**WYJAŚNIENIA ORAZ ZMIANA TREŚCI SWZ**

Dotyczy: postępowania o udzielenie zamówienia publicznego, prowadzonego w trybie przetarg nieograniczony na **Dostawa sprzętu i aparatury medycznej dla Zakładu Patomorfologii Nowotworów oraz Kliniki Ginekologii Onkologicznej** – numer postępowania **ZP-271-1/21**.

Część nr 9 - Lampa stojąca/jezdna diagnostyczno zabiegowa w technologii LED

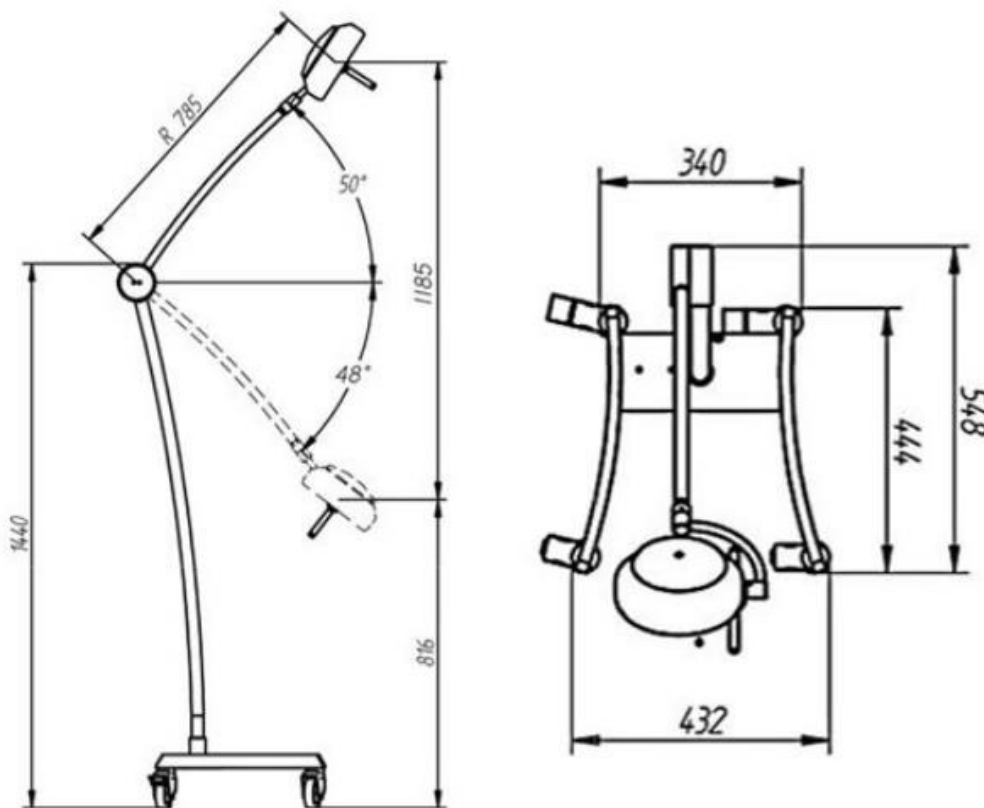
Czy Zamawiający dopuści lampę z wymiarami i rozstawem ramion jak na zdjęciu poniżej?
